改善箇所説明図

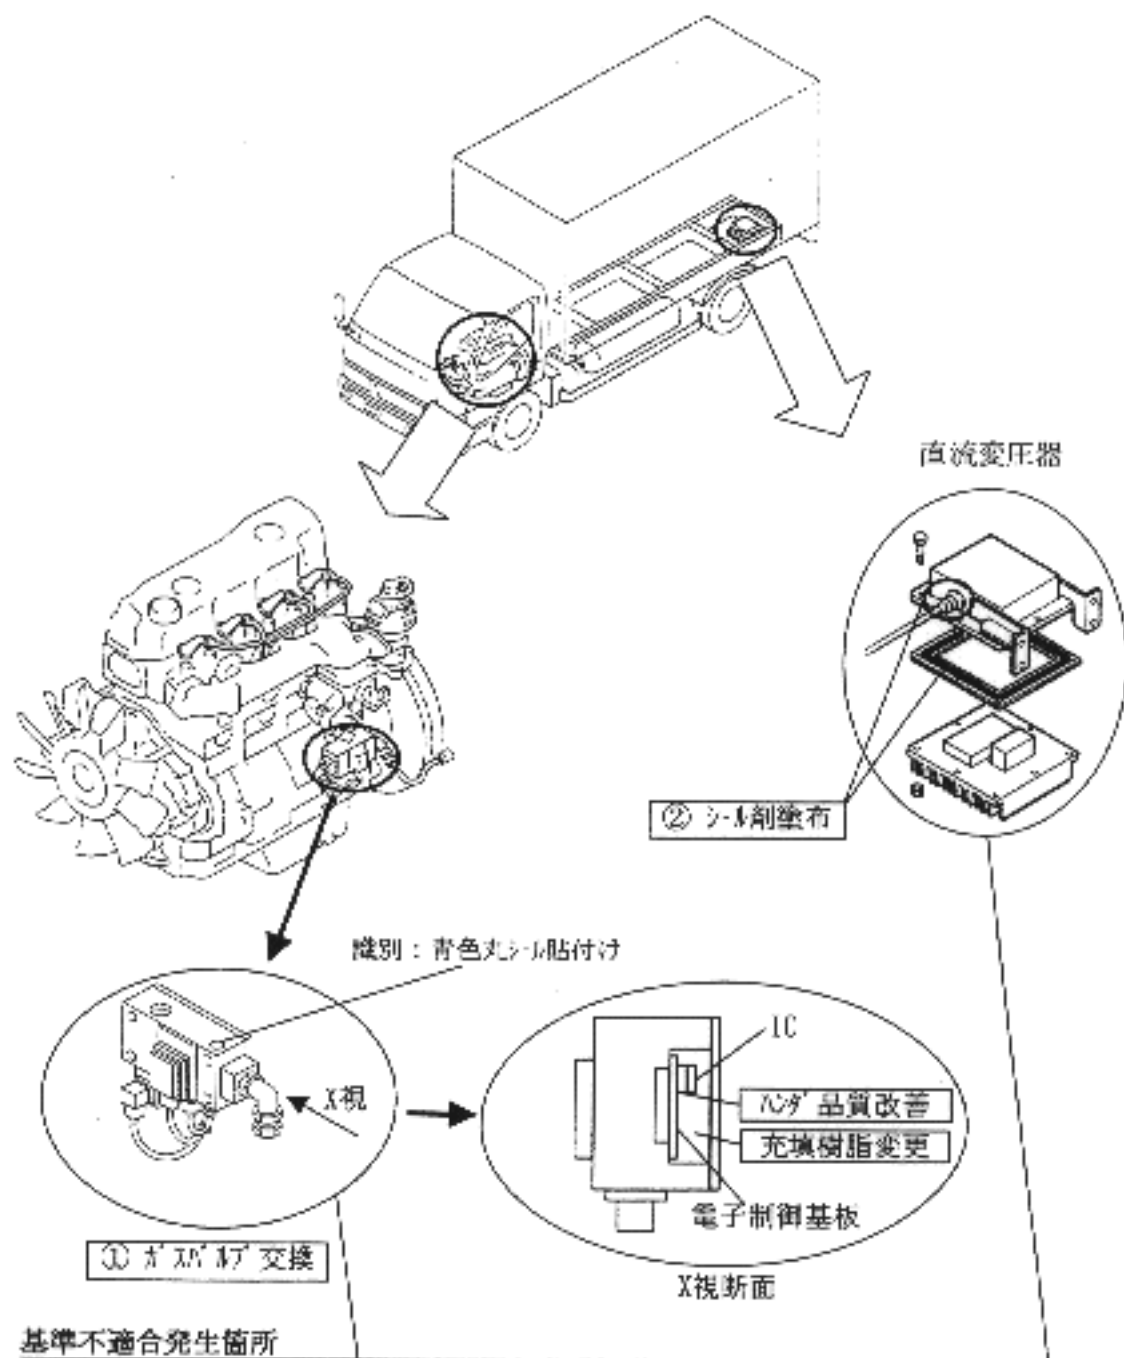
- ① 圧縮天然ガス車（CNG車）において、燃料ガスの流量を制御しているガスバルブの電子制御基板にはんだ付けの不良のものがあるため、そのままの状態で使用を続けると、当該部が割れ原動機が不調となり、最悪の場合、原動機が停止し、再始動できなくなるおそれがある。
- ② CNG車において、ガスバルブおよび点火プラグに電源を供給する直流変圧器を収めたケースの合わせ部と配線取出し部の防水方法が不適切なため、そのままの状態で使用を続けると、当該部より水が浸入し、ケース内でショートするため、最悪の場合、原動機が停止し、再始動できなくなるおそれがある。

- ① 全車両、ガスバルブを対策品に交換する。
- ② 全車両、直流変圧器のケース合わせ部と配線取出し部にシール剤を塗布する。

改善済車両については、ガスバルブに青色丸シールを貼付ける。
